Compte-rendu de la visite des 25 et 26 janvier 1971 à MFO-BBC Zurich

Objet: Tests sur éléments des dipôles - contrat 742'033/MPS

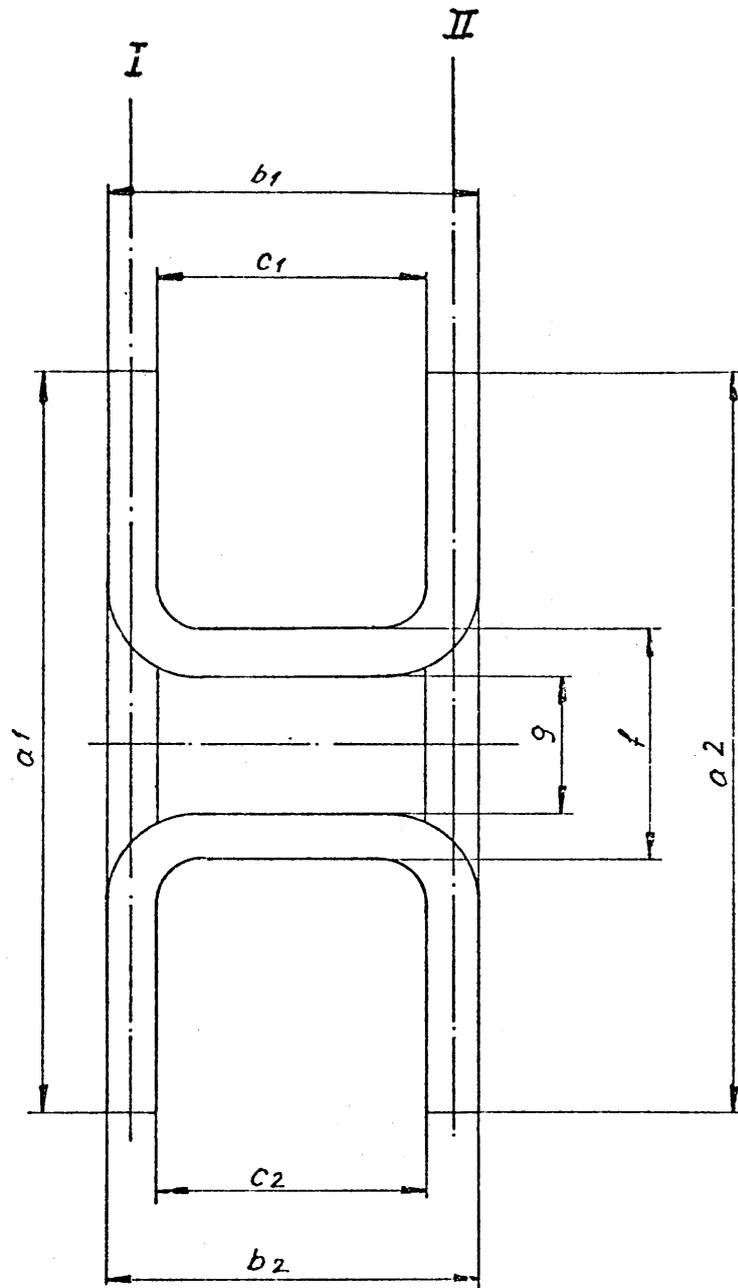
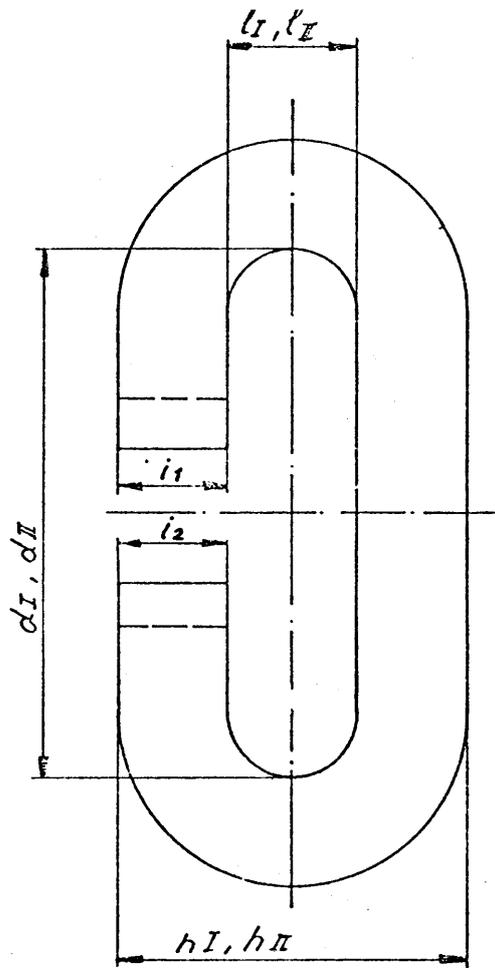
- a) Mesures complètes sur la bobine No. 5 (résultats en annexe).

Remarques: Les côtes  $a_1$  et  $a_2$  sont hors tolérances de 1.5 mm. Les côtes f et d sont également légèrement inférieures aux valeurs demandées.

Abt.	Datum	Visum	Position	Charg.Nr.	BNr.: 801725 C01
UFW-634	26.1.1971	M.B.F			BG: 210
UFK					Spulen-Nr.: 15
UMT					Temp. °C:

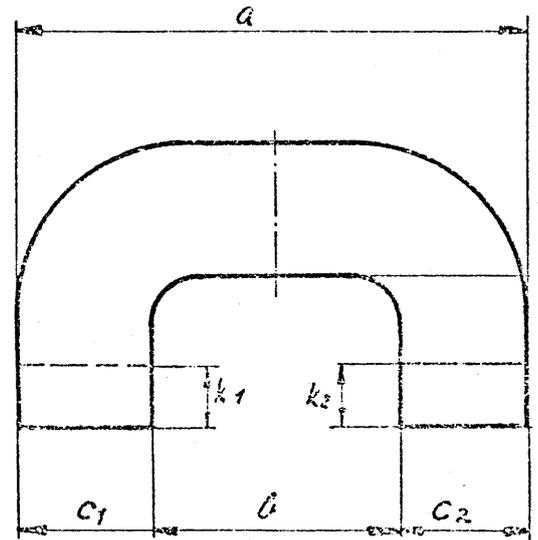
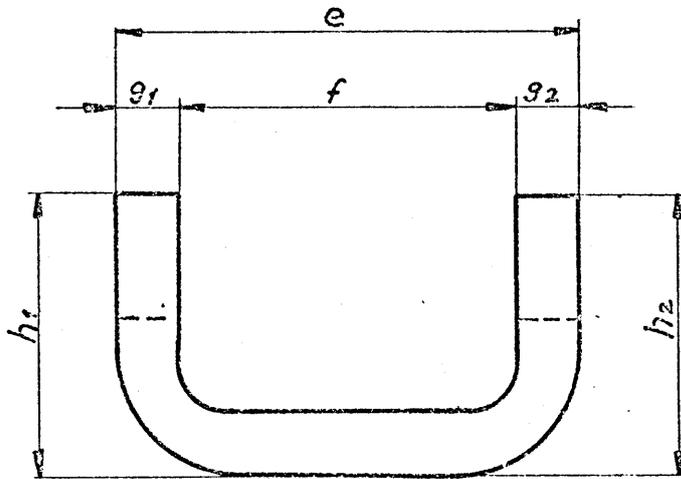
- a) Mesures complètes sur la bobine No. 15 (résultats en annexe).

Remarques: Toutes les côtes sont dans les tolérances demandées, sauf e qui reste néanmoins très proche de la tolérance et cette côte faible ne peut avoir aucune incidence, compte tenu que F est respectée.

Stapel-Messprotokoll

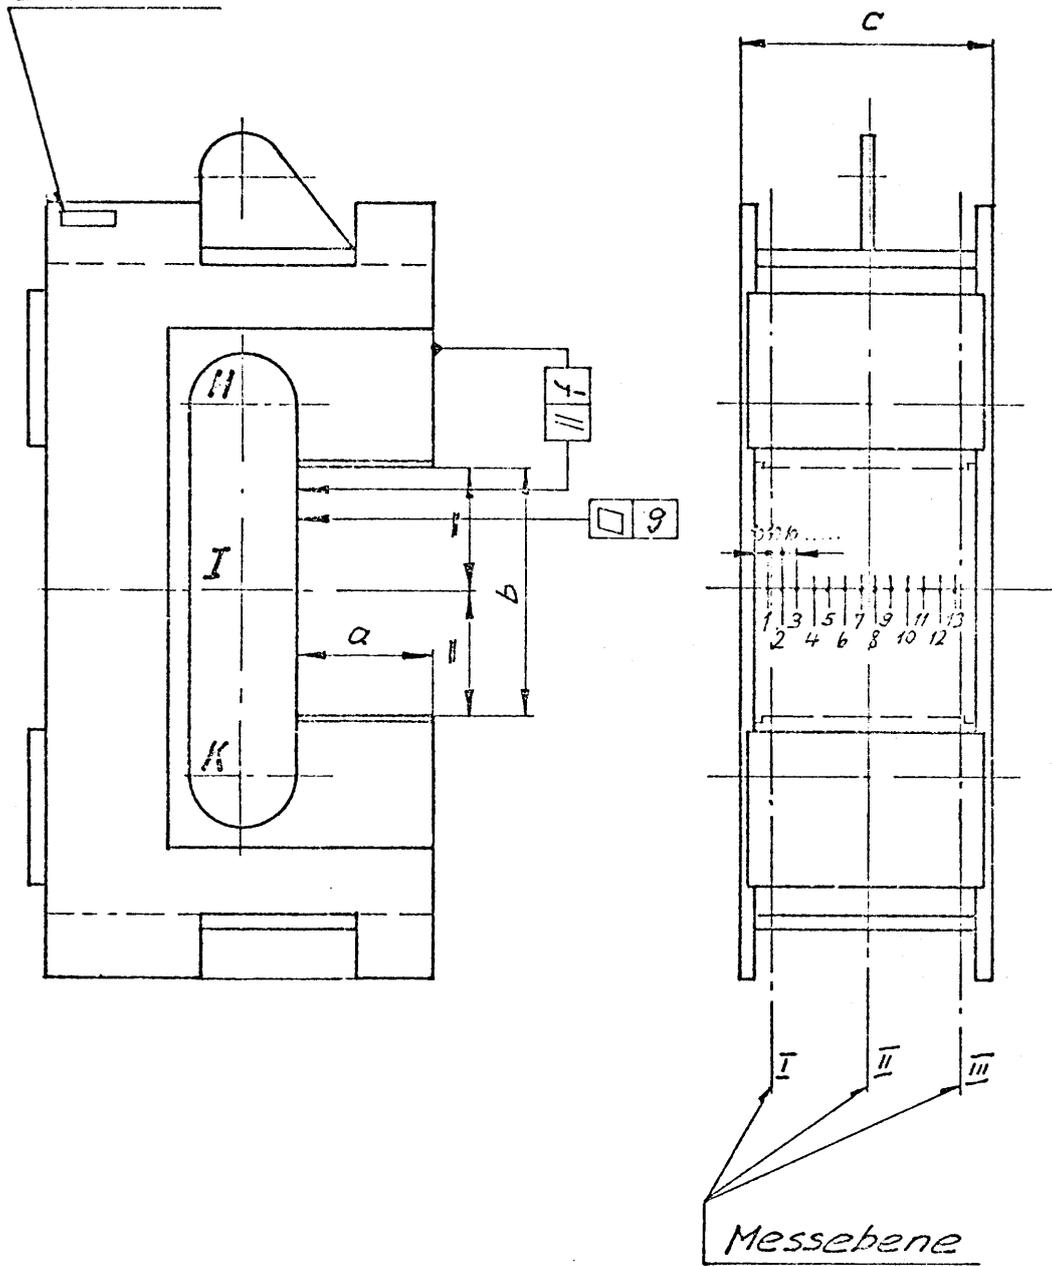
La culasse est posée sur 3 points et mise à niveau sur un marbre. Résultats en annexe.

Remarques concernant les isolations des tôles: La mesure d'isolation des tôles devrait être faite avant soudures des plaques. Or, les câbles utilisés pour l'alignement sont métalliques et court-circuitent les tôles. Il faudrait les soulever pour effectuer la mesure, mais on risque de détruire l'alignement. MFO propose de faire une vérification après assemblage par un relevé de la courbe de fréquence afin de détecter des court-circuits éventuels.
